**ПАСПОРТ ДОСТУПНОСТИ
объекта социальной инфраструктуры (ОСИ) №1**

Наименование (вид) объекта: Муниципальное бюджетное общеобразовательное учреждение «Средняя школа №3»;

**Анкета
к паспорту доступности ОСИ №1**

Фото 4

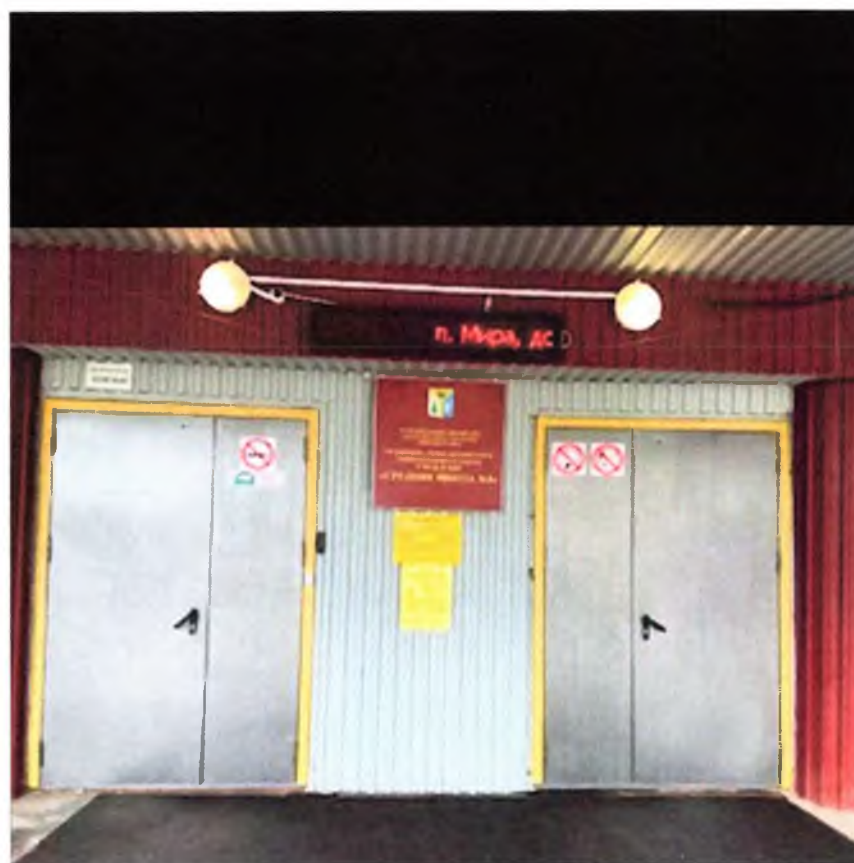
№	Наименование функционально планировочного элемента	Наличие элемента			Выявленные нарушения и замечания		Работы по адаптации объектов	
		есть/ нет	№ на плане	№ фото	Содержание	Значимо для инвалида	Содержание	Виды работ
2.1	Лестница (наружная)	Есть	—	4	Отсутствует система направления потоков Движения посетителей и Учащихся	С, О	Привести в соответствие требованиям СП. 59.13330.2016. п. 5., п.5.1., ГОСТ Р 51261, СП 118.13330.2012 п. 6.17* ограждение лестницы входной группы объекта	- Для обеспечения системы направления потоков движения посетителей и учащихся, в рамках исполнения ГОСТ 12.1.004-91, ГОСТР 12.2.143-2009 произвести установку ограждения маршевых лестниц, расположенных на входных группах, с установкой нетравмирующих завершений, с удлинением в приделах 0,3 м., относительно марша лестницы (СП. 59.13330.2016. п. 5, п.5.1. ГОСТР 51261).

2.3	Входная площадка (перед дверью)	Есть	—	—		К, С, Г, О, У		
2.4	Дверь (входная)	Есть	—	4,5	Отсутствует контрастная маркировка	К, С, Г, О, У	Обеспечить контрастную маркировку дверных проемов всех помещений, участвующих в процессе предоставления услуг людям с инвалидностью и МГН	- Нанести контрастную маркировку дверного проема, либо лентой, либо методом окрашивания не менее 50 мм шириной по периметру проема; - Нанести контрастную маркировку ручек двери; Установить доводчики на двери с усилием не превышающем 50 Нм.

Фото 6

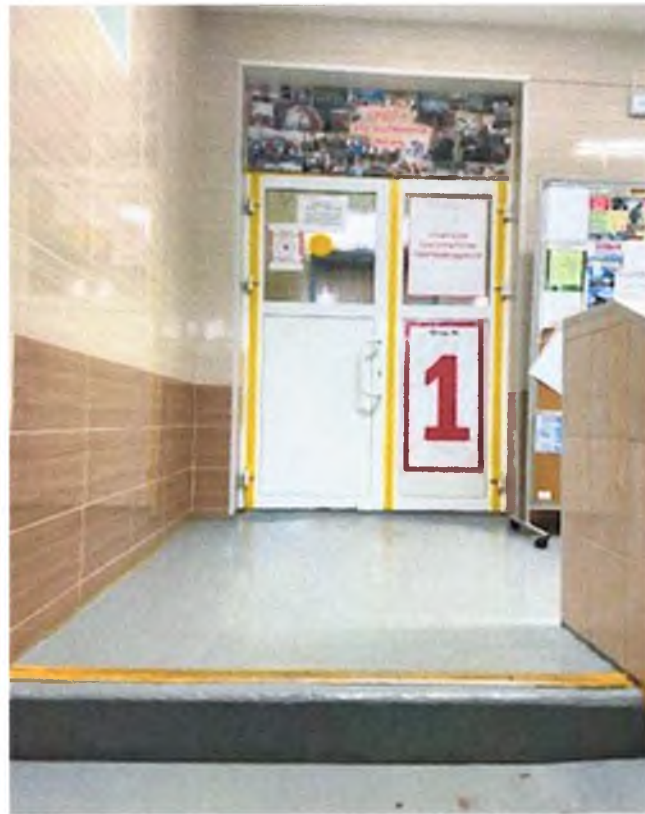
2.5	Тамбур	Есть	—	6,7,8,9		К, С	Обеспечить установку поручней на лестницу в тамбуре Обеспечить контрастную маркировку дверных проемов	- Установить поручни на лестницу с выходом на 0,3 имеющее не травмирующее окончание на высоте 0,9 м - Нанести контрастную маркировку дверного проема, либо лентой, либо методом окрашивания не менее 50 мм шириной по периметру проема;
